**AVIS RELATIF À LA PROTECTION
CONTRE LES EVENTUELS EFFETS NOCIFS ET NUISANCES
PROVOQUÉS PAR LES RAYONNEMENTS NON IONISANTS
GÉNÉRÉS PAR DES ANTENNES ÉMETTRICES STATIONNAIRES**

Commune : JEMEPPE-SUR-SAMBRE - Exploitant : ORANGE

Référence exploitant : 110N1_9/30037N1_9/40037N1_9/50037N1_9

Rapport n° 3441 / 2024

Figure 1 : Vue en plan des lieux de séjour et des points de contrôle

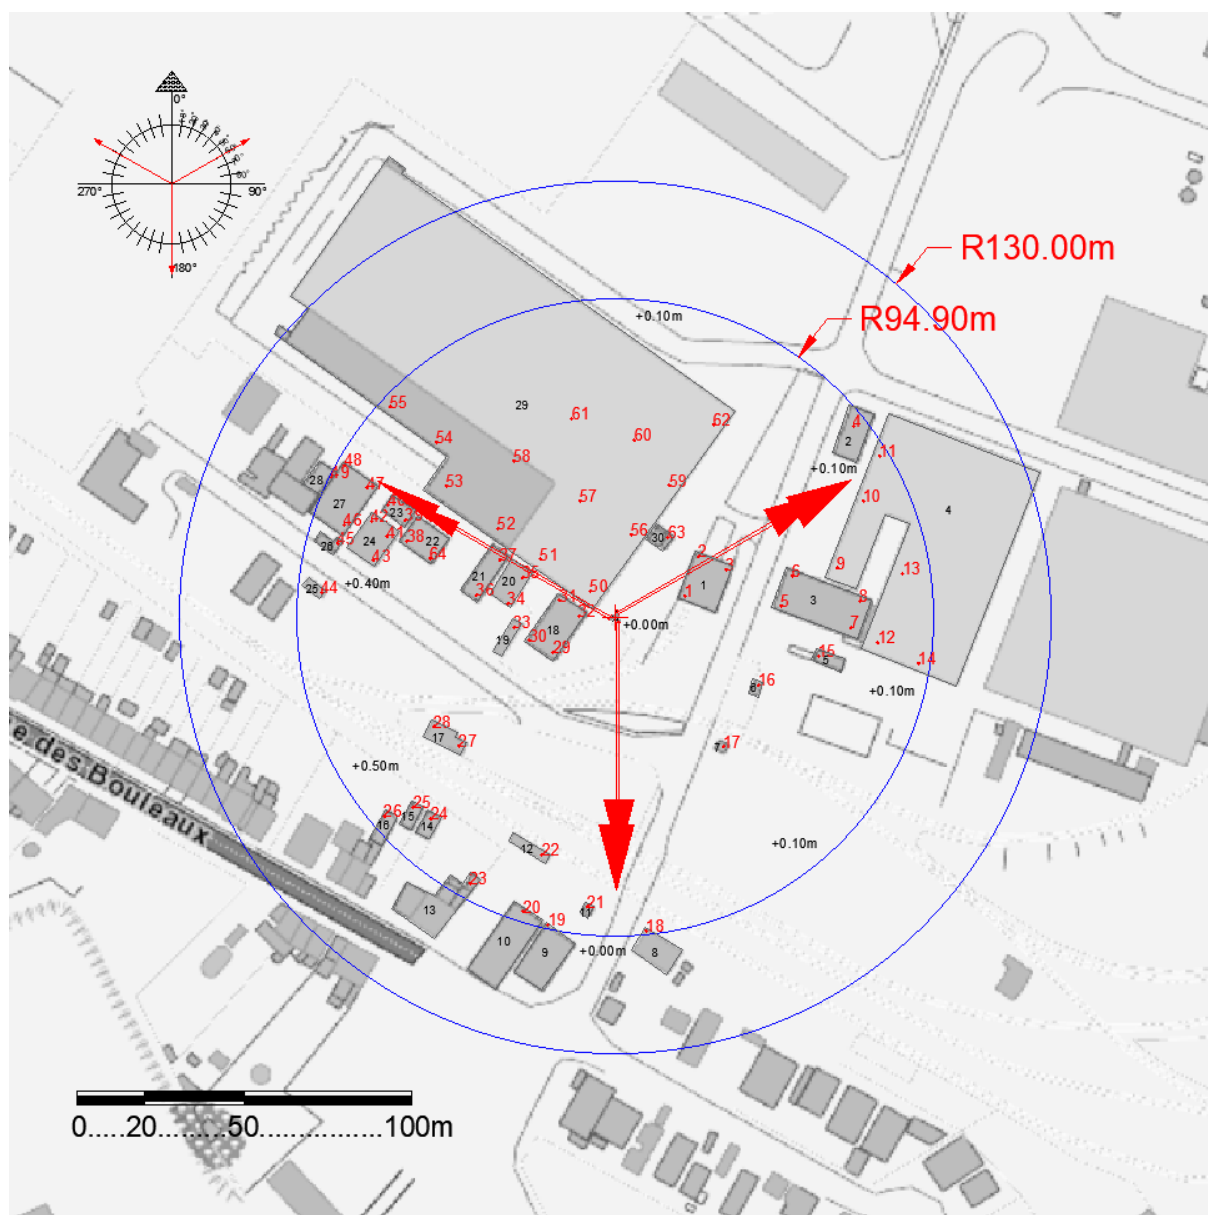
- le numéro du point de contrôle repris sur un des plans de la figure 1;
- le numéro du LS dans lequel se trouve le point de contrôle de la 1^{ère} colonne ;
- l'atténuation d'obstacle prise en compte pour le calcul de l'indice d'exposition dans le LS ;
- le résultat du calcul de l'indice d'exposition.

N° point de contrôle	LS	Atténuation (dB)	Indice d'exposition relatif à la limite par installation IE_i
53	29	0,0	0,081
54	29	0,0	0,070
64	22	0,0	0,054
62	29	0,0	0,054
55	29	3,0	0,054
58	29	0,0	0,050
63	30	0,0	0,046
61	29	0,0	0,035
39	23	3,0	0,035
40	23	3,0	0,035
48	27	3,0	0,034
49	28	3,0	0,034
41	24	3,0	0,034
38	22	3,0	0,033
18	8	3,0	0,033
42	24	3,0	0,033
19	9	3,0	0,032
11	4	3,0	0,032
10	4	3,0	0,032
47	27	3,0	0,032
43	24	3,0	0,031
22	12	3,0	0,031
51	29	3,0	0,030
9	4	3,0	0,030
21	11	3,0	0,030
4	2	3,0	0,030
46	27	3,0	0,029
20	10	3,0	0,028
45	26	3,0	0,027
2	1	3,0	0,026
8	3	3,0	0,026
35	20	3,0	0,025
60	29	0,0	0,025
13	4	3,0	0,024
3	3	3,0	0,024

En ce qui concerne les antennes de l'installation mentionnées dans le tableau 1, la distance maximale à laquelle la limite pourrait être atteinte, à l'extérieur, est égale à 100,0 m. S'il n'y a pas de LS à une distance inférieure, les antennes respectent forcément la limite d'immission.

Dans le cas des LS situés à l'intérieur des bâtiments, une atténuation d'obstacle est prise en compte et il en résulte que la distance maximale à laquelle la limite pourrait être atteinte se réduit à 70,8 m.

Figure 2 : Vue en plan des installations d'antennes dans un rayon de 300 mètres autour de l'installation faisant l'objet de la demande d'avis

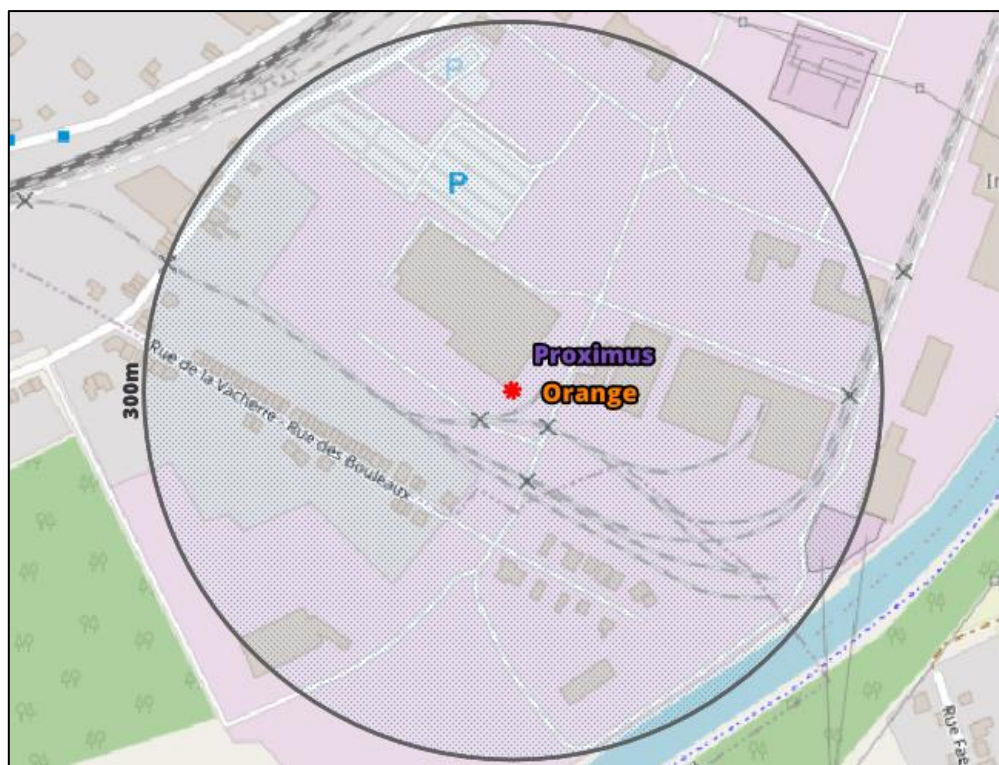
Le plan en projection verticale de la figure 2 indique la localisation des installations d'antennes émettrices stationnaires visées par le décret et situées dans un rayon de 300 mètres autour de l'installation référencée dans le paragraphe 2 et localisée au centre du cercle. Les données de localisation de ces antennes et les avis correspondant sont accessibles via le cadastre en ligne des antennes émettrices stationnaires⁸. Les installations prises en compte dans l'évaluation du respect de la limite cumulative sont les installations d'antennes émettrices déclarées en service par l'exploitant à la date du présent avis, à l'exception de l'installation référencée dans le paragraphe 2 et éventuellement d'autres installations ayant fait l'objet d'une demande d'avis à la même date et qui sont situées à l'intérieur de la zone de 300 mètres de rayon.

- a) il y a au plus 4 installations d'antennes émettrices stationnaires présentes dans la zone d'évaluation de 300 mètres de rayon représentée dans la figure 2, y inclus l'installation référencée dans le paragraphe 2 : la limite cumulative définie à l'article 4, §2 du décret est nécessairement respectée dans les lieux de séjour à l'intérieur de la zone d'évaluation de 300 mètres de rayon ;

- b) il y a exactement 5 installations d'antennes émettrices stationnaires présentes dans la zone d'évaluation de 300 mètres de rayon représentée dans la figure 2, y inclus l'installation référencée dans le paragraphe 2 et il existe, pour 3 ou 4 de ces installations, un avis attestant le respect de la limite abrogée de 3 V/m : la limite cumulative définie à l'article 4, §2 du décret est nécessairement respectée dans les lieux de séjour à l'intérieur de la zone d'évaluation de 300 mètres de rayon ;

- c) dans tous les autres cas, il a été vérifié que la limite cumulative définie à l'article 4, §2 du décret n'est pas dépassée dans les lieux de séjour sur base du nombre d'installations localisées dans la zone d'évaluation de 300 mètres de rayon représentée dans la figure 2, de leur localisation ainsi que des données inscrites dans la figure 1 et au paragraphe 4 du présent avis et dans les avis attestant le respect de la limite par installation ou de la limite abrogée de 3 V/m relatifs aux autres installations reprises dans la figure 2.

Compte tenu des considérations ci-dessus, il apparaît que l'intensité du rayonnement électromagnétique généré, dans les lieux de séjour situés dans un rayon de 300 mètres autour de l'installation référencée dans le paragraphe 2, par l'ensemble des antennes émettrices stationnaires de l'ensemble des exploitants du même site d'antennes émettrices stationnaires respecte la limite fixée à l'article 4, § 2 du décret.
